# Отчет об обследовании ПОУ СТК «Центр» ДОСААФ РТ, расположенного по адресу 420081, Республика Татарстан, г.Казань, ул.П.Лумумбы, д.4

Дата проведения обследования «24» декабря 2024 г.

(2)

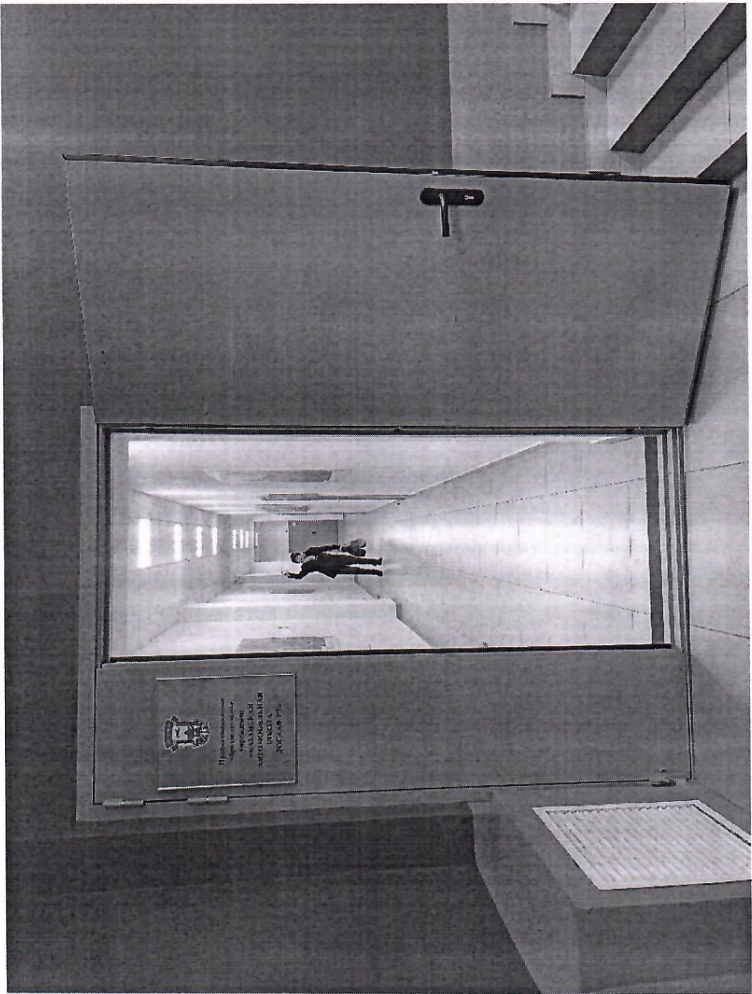
6.1	Визуальные средства	нет	Визуально-акустическое табло (п.6.5.3, 6.5.4 СП 59.13330.2020)	К, О, С, У	Для навигации, информирования и своевременного предупреждения об опасности в экстремальных ситуациях всех категорий МГН.	Текущий ремонт

6.2	Акустические средства	нет	Визуально-акустическое табло (п.6.5.3, 6.5.4 СП 59.13330.2020)	К, О, С, У	Для навигации, информирования и своевременного предупреждения об опасности в экстремальных ситуациях всех категорий МГН.	Текущий ремонт

6.3	Тактильные средства	нет	Тактильно-звуковые таблички (п.6.5.2, 6.5.9 СП 59.13330.2020)	К, О, С, Г, У	Индивидуальное решение с ТСП: Для получения информации об объекте, услугах, режиме работы в формате, доступном для всех посетителей. Устанавливаются таблички, обладающие тактильным эффектом и звуковым сопровождением, рядом с дверью со стороны верхней ручки на высоте 1,2 м до 1,6 м от уровня пола и на расстоянии 0,1 м от края таблички до края дверного проёма.	Текущий ремонт

Наименование структурно-функциональной зоны	Состояние доступности*	Приложение		Рекомендации по адаптации (вид работы)** к пункту 4.1 Акта обследования ОСИ
		№ фото		
Зоны целевого назначения	ДУ	2		Текущий ремонт

Комментарий к заключению: Требуется текущий ремонт.
